project **Onderzoek aerosolen**  
onderdeel **Bouwdeel G**  
**Tweede Kamer**  
opdrachtgever **Tweede Kamer der Staten Generaal**  
projectnummer **010005\_002**

**Bevindingen samengevat per bouwlaag**

### G001

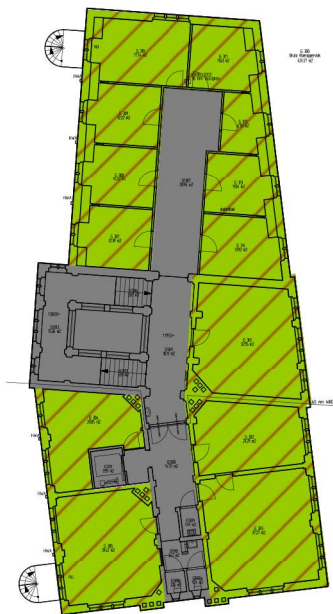
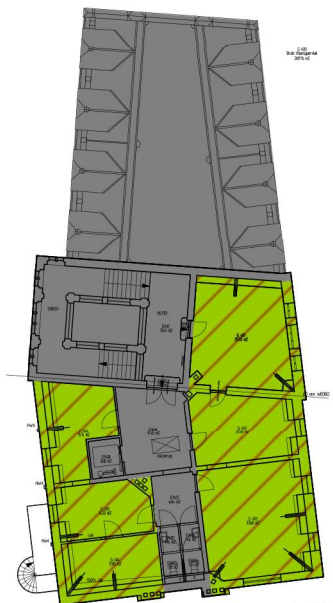
Dit gebouw is niet voorzien van een mechanische ventilatie-installatie. Dit houdt in dat de kantoorruimten minder worden geventileerd dan in het bouwbesluit bestaande bouw wordt voorgeschreven.

Dit houdt tevens in dat dit normaliter al de kans geeft op een minder goed binnenklimaat, maar gerelateerd aan Covid-19 betekent dit op basis van de uitgangspunten van het RIVM een extra risico op besmetting.

Het is voor deze ruimten belangrijk dat er regelmatig gebruik wordt gemaakt van de te openen geveldelen om de ruimte te spuien. De gevelopeningen kunnen als het buitenklimaat of omgevingsgeluid dit toelaat het beste de gehele dag enigszins geopend blijven.

In de niet mechanisch geventileerde ruimte wordt geadviseerd niet meer dan één persoon per ruimte toe te laten.

KI-01 bezetting per ruimte aanpassen naar één persoon

**G002**

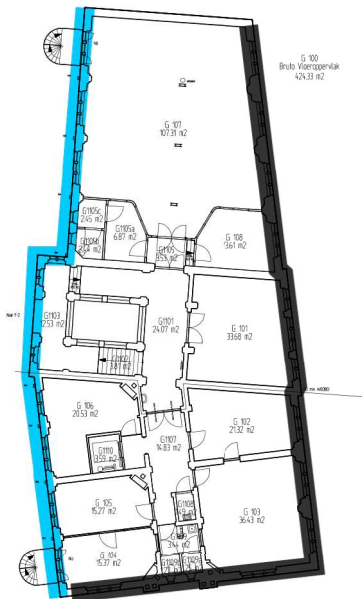
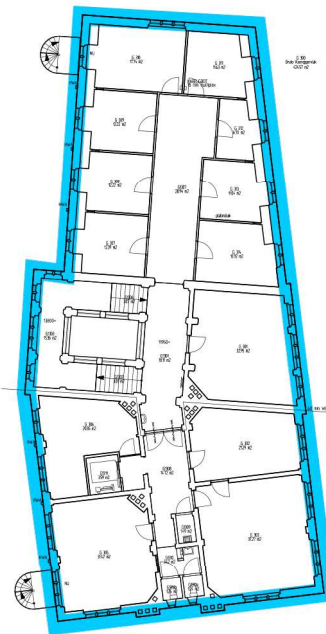
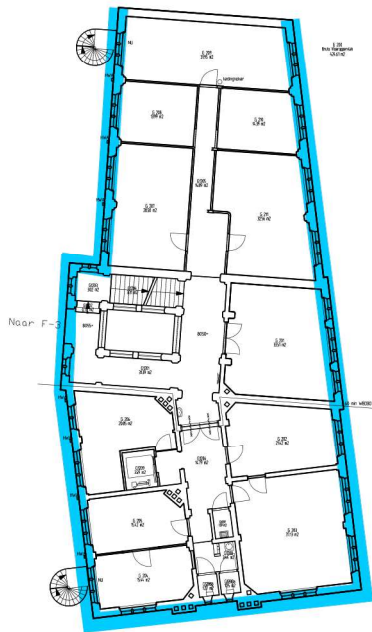
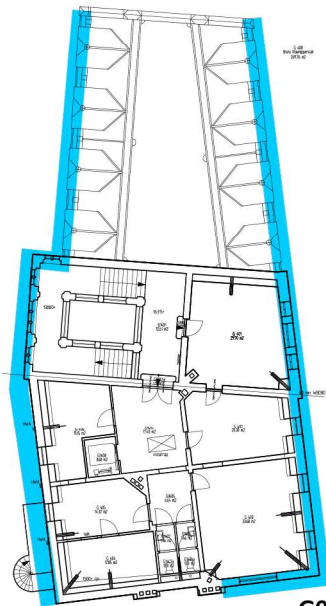
De verblijfsruimten zijn vrijwel allemaal voorzien van te openen geveldelen. Op de begane grond zijn deze vanwege veiligheid niet te openen.

G003

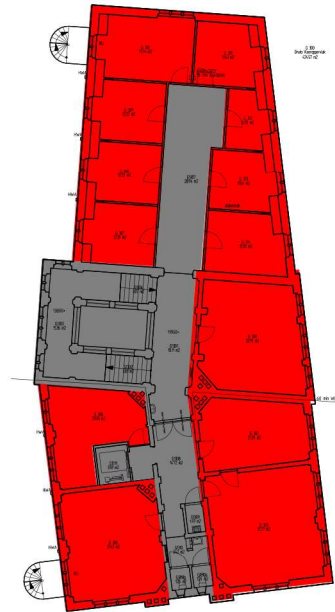
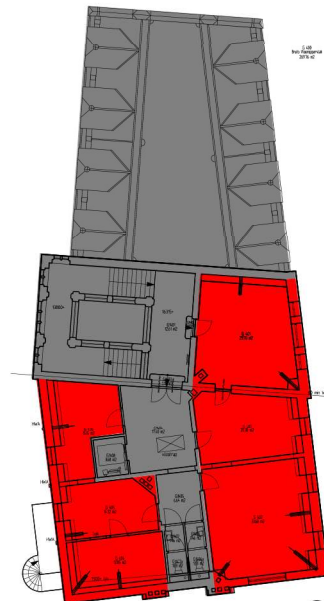
De kantoorruimten zijn niet voorzien van mechanische ventilatie.

- Maatregelen:  
 MV-02 Aanpassen bezetting ruimte  
 MV-03 IAQ-sensor aanbrengen met "stoplicht"

G004

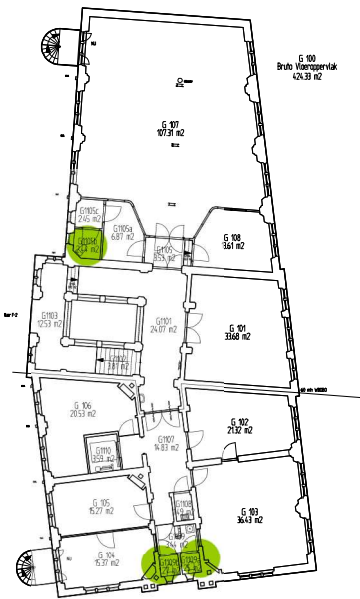
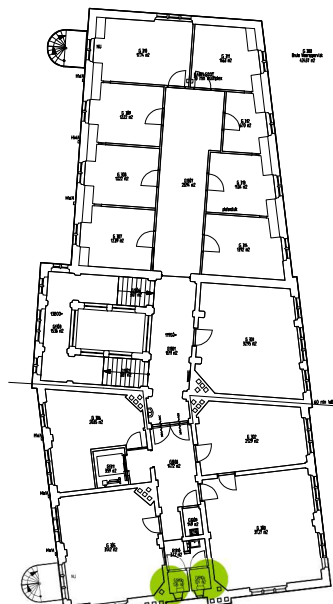
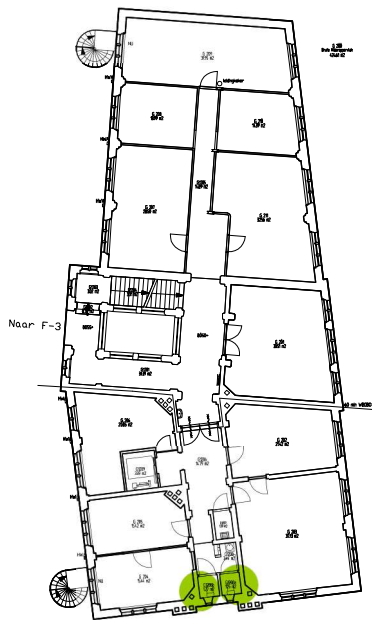
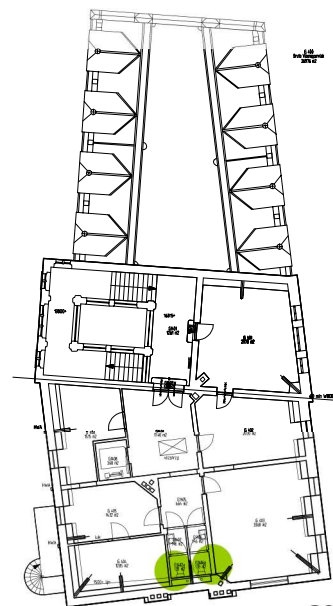
De toiletventilatie is in orde.

G005

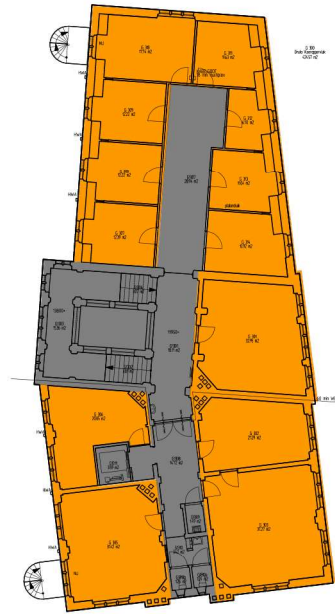
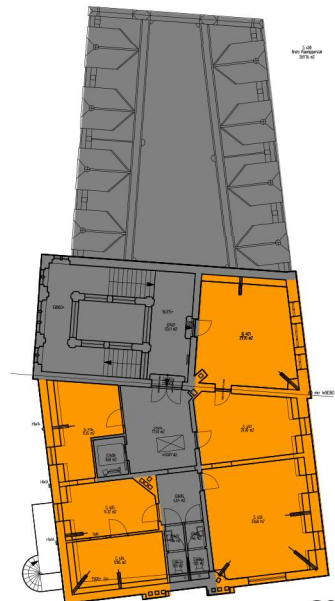
De verblijfsruimten zijn niet voorzien van mechanische ventilatie.

- Maatregelen:  
MV-02 Aanpassen bezetting ruimte  
MV-03 IAQ-sensor aanbrengen met "stoplicht"
